**Projet d'aménagement d'un parc photovoltaïque au sol
commune de Cizos (65)
déposé par Apex Energie**

**Avis de l'Autorité environnementale
sur le dossier présentant le projet et comprenant l'étude d'impact
(articles L. 122-1 et suivants du Code de l'environnement)**

N° saisine : 2020-8938
N°MRAe 2021APO6
Avis émis le 27 janvier 2020

Figure 2: Plan de masse du projet

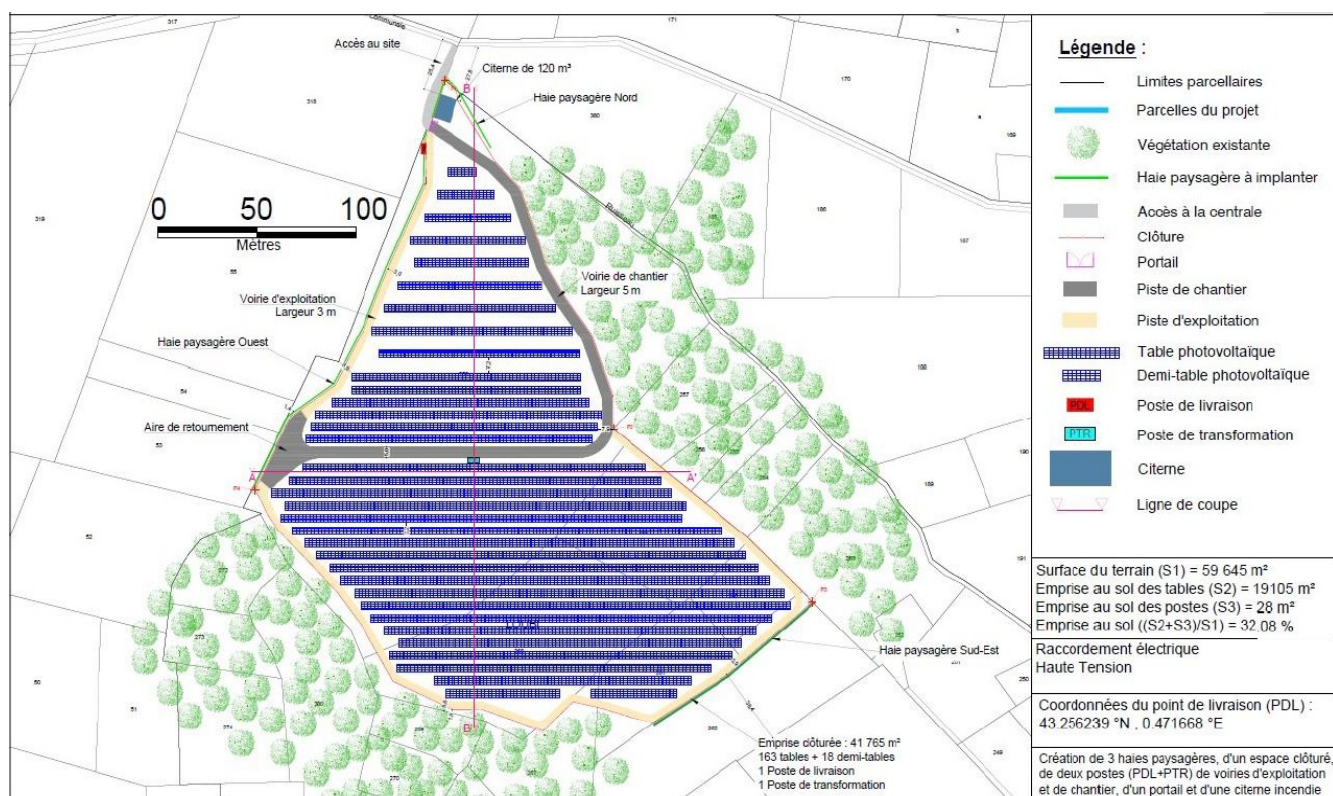
Les linéaires de clôtures et de pistes d'exploitation sont différents dans l'ensemble du document d'étude d'impact. Ces points sont à éclaircir pour une meilleure compréhension du projet.

Une préparation du terrain pour le pâturage est nécessaire pendant un an afin d'enrichir le sol et obtenir le développement d'une graminée bénéfique au pâturage. Le terrain sera donc débroussaillé et fertilisé, puis la phase chantier se déroulera pendant environ 8 mois. Il est indiqué que la base de vie pour les travaux sera implantée en limite sud cependant celle-ci n'est pas cartographiée.

La description des travaux de préparation des terrains, d'implantation des équipements électriques connexes et pistes de circulation et d'entretien de la centrale est trop générale et non cartographiée ; elle doit être complétée. En effet, l'étude d'impact ne localise pas clairement la base de vie et les zones de stockage ce qui ne permet pas d'en analyser les impacts.

La MRAe recommande de préciser les linéaires exacts de clôtures et de pistes d'exploitation et de chantier ainsi que leurs caractéristiques afin d'avoir une meilleure compréhension du projet.

La MRAe recommande de compléter la description du projet, y compris les aménagements nécessaires en phase de chantier, et de mener une analyse des impacts de ces aménagements sur les habitats naturels, la faune et la flore.
